建设项目环境影响报告表

项目名称： 虎形山瑶王古寨御泉酒店建设项目

修改清单

湖南省建设项目环评文件技术审查会 专家个人修改意见表（试行）

图2 项目水平衡图（单位 t/a）

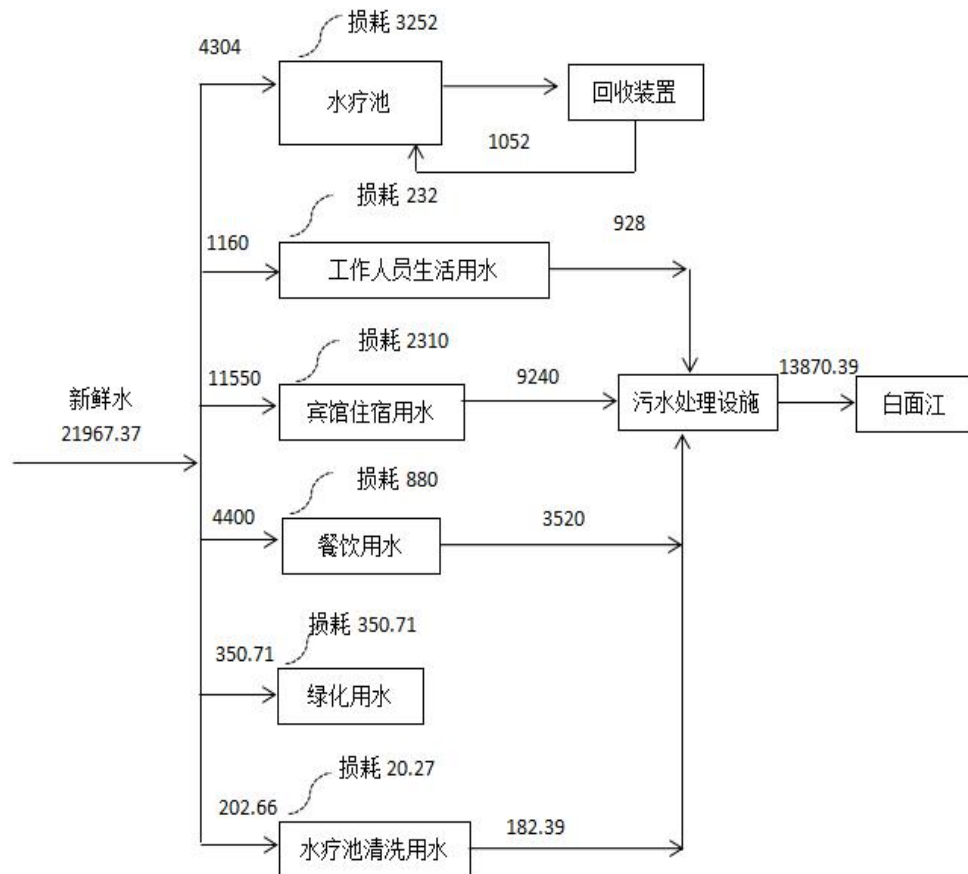
项目名称	虎形山瑶王古寨御泉酒店建设项目		
环评机构	邵阳荣泰环保科技有限公司		
专家姓名	刘易平	技术审查日期	2020.12.26
环评文件修改意见： 1、细化项目用地现状及周边环境调查，核实项目征地拆迁情况。 2、补充花瑶风景名胜区相关情况，说明项目与花瑶风景名胜区的关系，补充环境功能区划表。 3、细化施工期环境影响分析，强化施工期生态环境保护措施。核实运营期废水产排量，核实水平衡图，补充废水处理设施可行性分析。 4、核实项目产业政策符合性分析，完善监测计划、环保投资表、完善竣工验收表。 5、完善附图附件。
